多核種除去設備クロスフローフィルタ国産品導入に伴う 実施計画変更認可申請について

2023年9月8日

東京電力ホールディングス株式会社

1. ALPSクロスフローフィルタ国産品導入

ALPS系統概略図

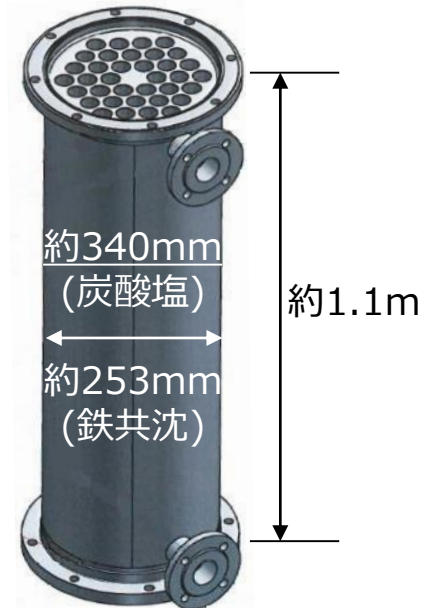
既設/増設ALPSはともに3系列で構成され、3系列合計の基数を示す。
上記のうち、本申請の対象は炭酸塩沈殿CFF(赤枠部)である。

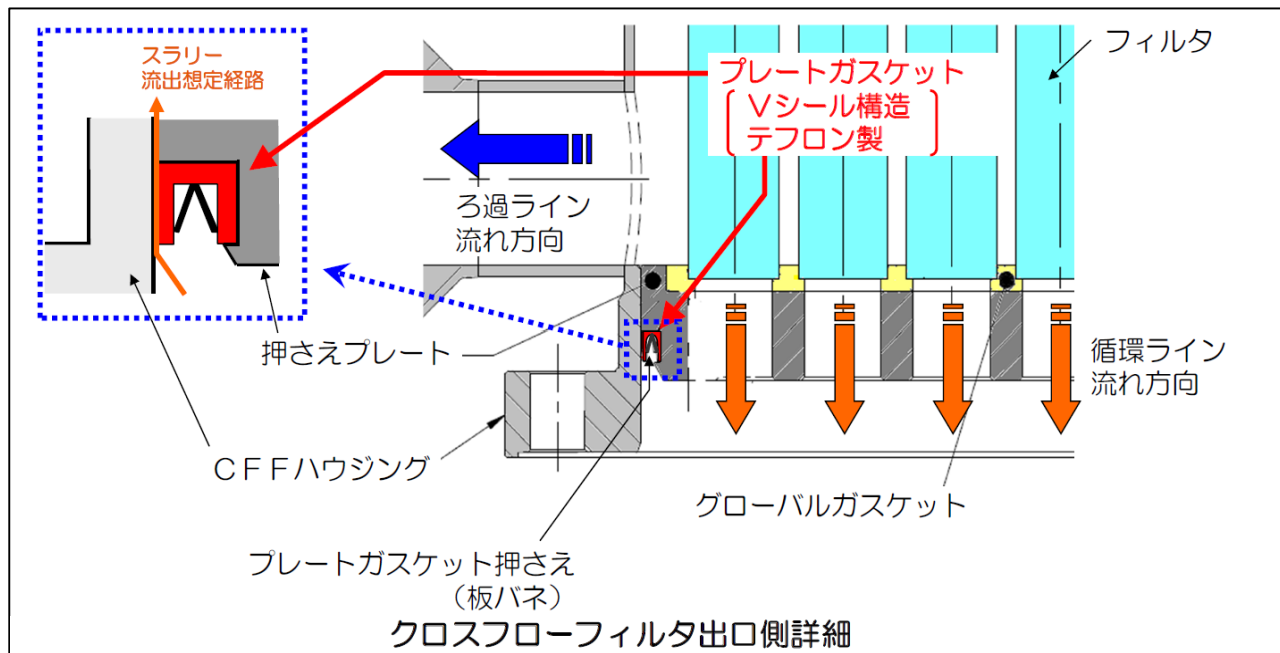
- 2014/3/18, 多核種除去設備 (A系, B系, C系) を運転中のところ, B系にて処理した水および処理済水の移送先であるサンプルタンク, 処理水タンク (J1) に通常より高い放射能濃度を確認。原因を調査するためB系を停止するとともに, 汚染したサンプルタンク, 処理水タンク(J1)を隔離するため, A系・C系も停止。
- 調査の結果, 原因はB系のクロスフローフィルター (CFF) 3Bのテフロン製ガスケットが放射線劣化し, 放射性物質 (主にSr) を含む炭酸塩スラリーがろ過側 (処理済水側) へ移行し, 下流側へ流出したと推定。
- 対策として, 耐放射線性能の高い材質であるEPDM(合成ゴム)に変更した改良型CFFへ取り替えて, 2014/5/23) , B系の運転を再開。

- CFFハウジングと押さえプレートの間のプレートガスケット (Vシール構造テフロン製) に欠損・微小な傷を確認しており, 当該部よりスラリーが流出と推定。

電線絶縁材料の”一般的な”耐放射線性

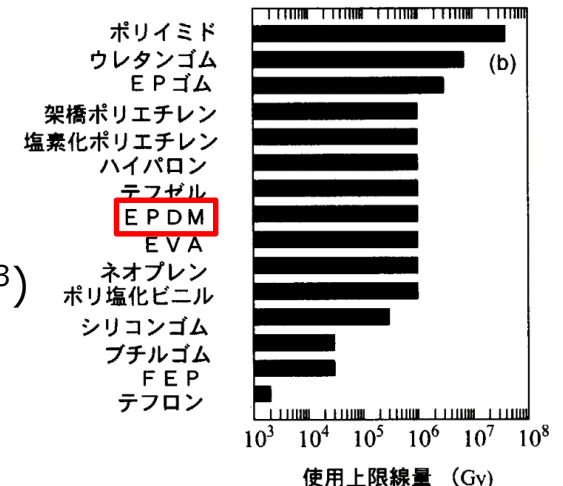
- HICの吸収線量は下段式にて算出しているが、HICへ排出されるスラリーはCFFにてろ過されたものであることから、CFFにて使用するEPDMガスケットの吸収線量率についてもHICの吸収線量率評価と同様の式で算出。
- EPDMについては、 10^6 Gyが使用上限線量とされている。
- 直近発生HICの表面線量率は0.1mSv/h未満であるが保守的に1.0mSv/hとした場合、HICの内表面吸収線量評価式より、吸収線量率は11.7Gy/hと算出され、 10^6 Gyに到達するまでには約9.7年を要する。
- そのためEPDMのガスケットを数年使用しても放射線照射の影響により大きく劣化することはないと考えられる。なお、点検長期計画上では3年に1度CFFガスケットを交換する計画である。
